RENESAS TECHNICAL UPDATE

製品分類	MPU&MCU	発行番号	TN-H8*-A326A/J	Rev.	第 1 版
題名	TPU、ポート1仕様変更について		情報分類	技術情報	
適用製品	H8/38086R グループ H8/38076R グループ	対象ロット等 全ロット	関連資料	H8/38086R グループ ハードウェアマニュアル (RJJ09B0194-0200 Rev.2.00) H8/38076R グループ ハードウェアマニュアル (RJJ09B0077-0300 Rev.3.00)

H8/38086R グループ、H8/38076R グループの TPU、ポートの仕様変更をいたします。ハードウェアマニュアルの詳細については下記をご参照下さい。

図12.10 0出力/1出力の動作例

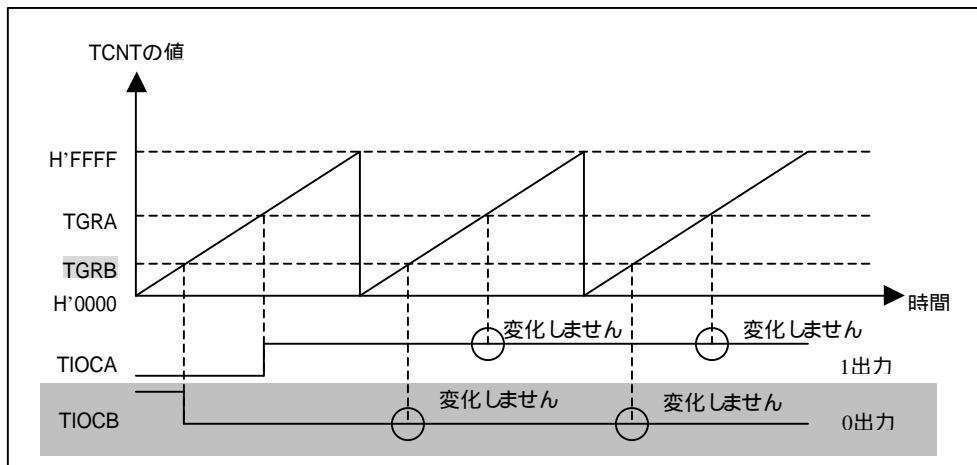
0出力/1出力例を図12.10に示します。

TCNTをフリーランニングカウント動作とし、コンペアマッチAにより1出力、コンペアマッチBにより0出力となるように設定した場合の例です。設定したレベルと端子のレベルが一致した場合には、端子のレベルは変化しません。

1出力例を図 12.10 に示します。

TCNT をフリーランニングカウント動作とし、コンペアマッチ A により 1 出力となるように設定した場合の例です。設定したレベルと端子のレベルが一致した場合には、端子のレベルは変化しません。

図12.11 トグル出力の動作例

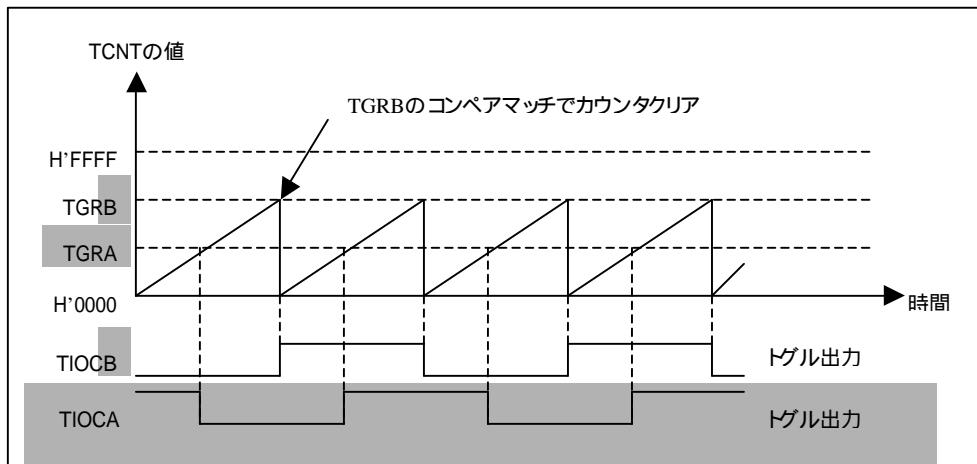
トグル出力の例を図12.11に示します。

TCNTを周期カウント動作(コンペアマッチBによりカウンタクリア)に、コンペアマッチA、Bともトグル出力となるように設定した場合の例です。

トグル出力の例を図 12.11 に示します。

TCNT を周期カウント動作 (コンペアマッチ A によりカウンタクリア) に、コンペアマッチ A をトグル出力となるように設定した場合の例です。

図12.20 PWMモードの動作例(2)

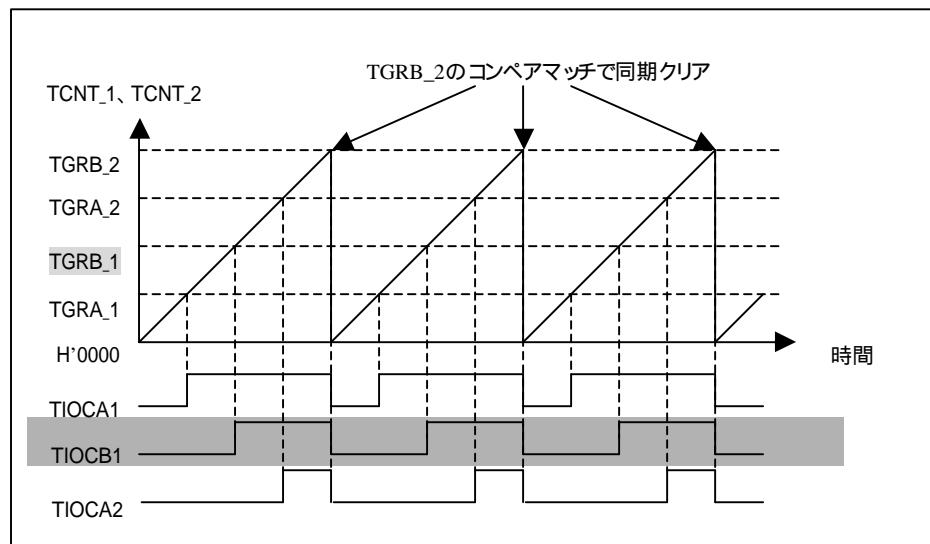
PWM モード2 の動作例を図12.20に示します。この図は、チャネル1と2を同期動作させ、TCNT のクリア要因を TGRB_1 のコンペアマッチとし、他の TGR (TGRA_1 ~ TGRB_1, TGRA_2)の初期出力値を0、出力値を1に設定して3相の PWM 波形を出力させた場合の例です。この場合、TGRB_1 に設定した値が周期となり、他の TGR に設定した値がデューティになります。

PWM モード2 の動作例を図12.20に示します。この図は、チャネル1と2を同期動作させ、TCNT のクリア要因を TGRB_2 のコンペアマッチとし、他の TGR (TGRA_1, TGRA_2) の初期出力値を0、出力値を1に設定して2相の PWM 波形を出力させた場合の例です。この場合、TGRB_2 に設定した値が周期となり、他の TGR に設定した値がデューティになります。
